**ZIE BIJZONDERE
VOORWAARDE(N)**

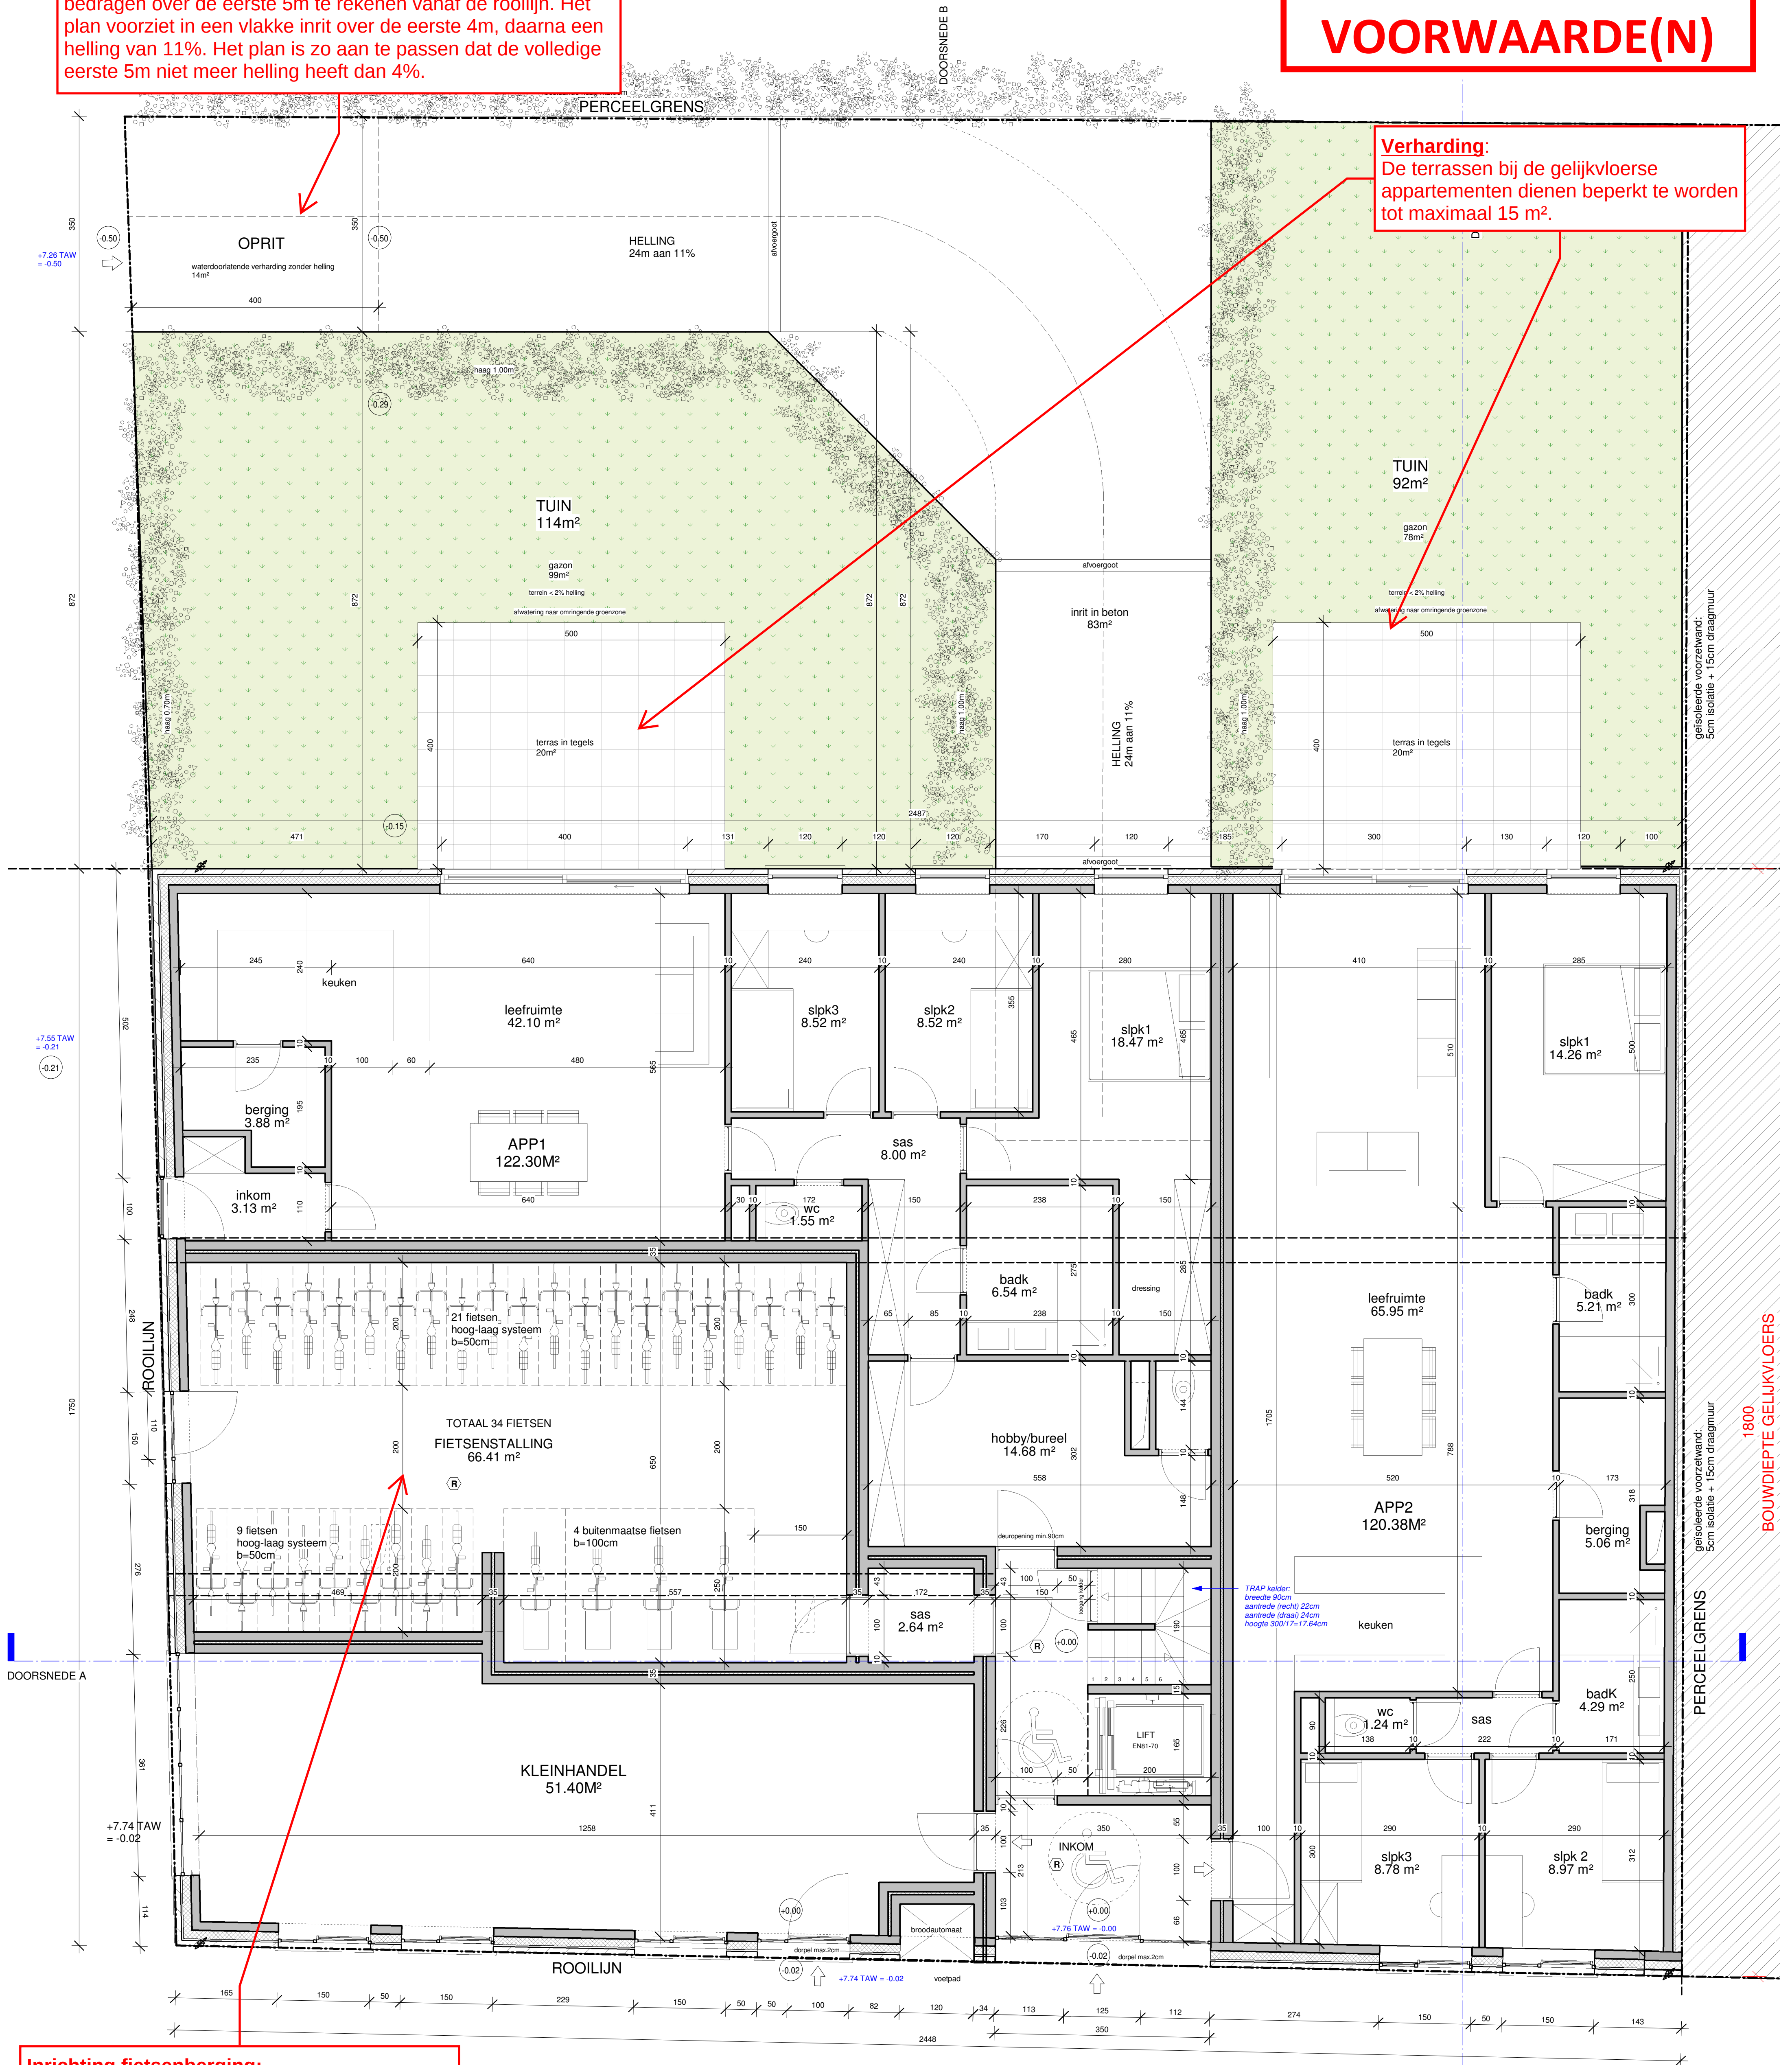
Oprit:
De helling van de ondergrondse parking mag niet meer dan 4% bedragen over de eerste 5m te rekenen vanaf de rooilijn. Het plan voorziet in een vlakke inrit over de eerste 4m, daarna een helling van 11%. Het plan is zo aan te passen dat de volledige eerste 5m niet meer helling heeft dan 4%.

Verharding:
De terrassen bij de gelijkvloerse appartementen dienen beperkt te worden tot maximaal 15 m².

Inrichting fietsenberging:
* De plaatsen voor buitenmaatse fietsen moeten op de grond te gemarkeerd worden zodat deze duidelijk te onderscheiden zijn van de zone voor reguliere fietsen.
* De fietsenberging moet goed verlicht worden.
* Er moeten oplaadpunten voor elektrische fietsen voorzien worden.
